PRODUCT	HOOFDGROEP	GROEP
P	8	87
BETR.		NO.
Sterkere AC-buis		41
240		DATUM Sep 1987

Service Bulletin

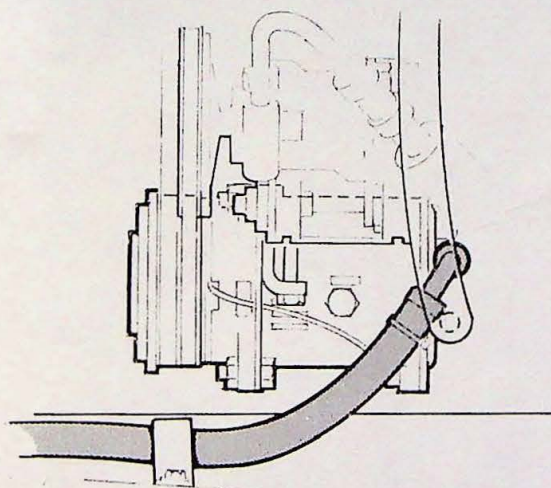
De bocht in de AC-buis tussen de condensor en de compressor kan als gevolg van te grote materiaalspanningen scheuren.

Na onderstaande chassisnummers is een gewijzigde buis in de productie ingevoerd:

De nieuwe buis is van staal en niet meer van aluminium.

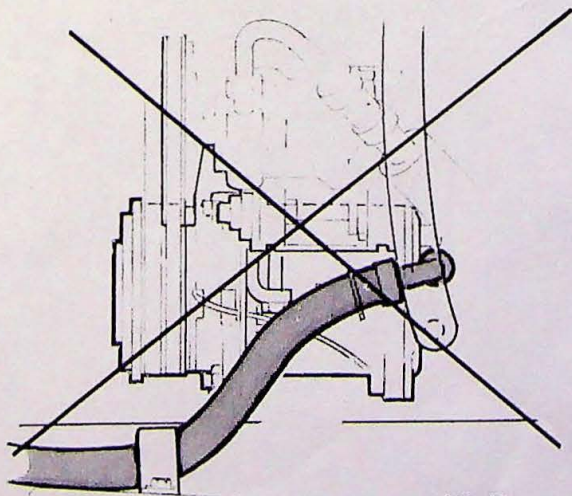
Breng de volgende nieuwe buis aan:

benzinemotoren: Volvo O/N 3 506 551-5

dieselmotoren: Volvo O/N 3 506 617-4

Let erop, dat de buis volgens de afbeelding komt te zitten. De slang is van bovenaf gezien.
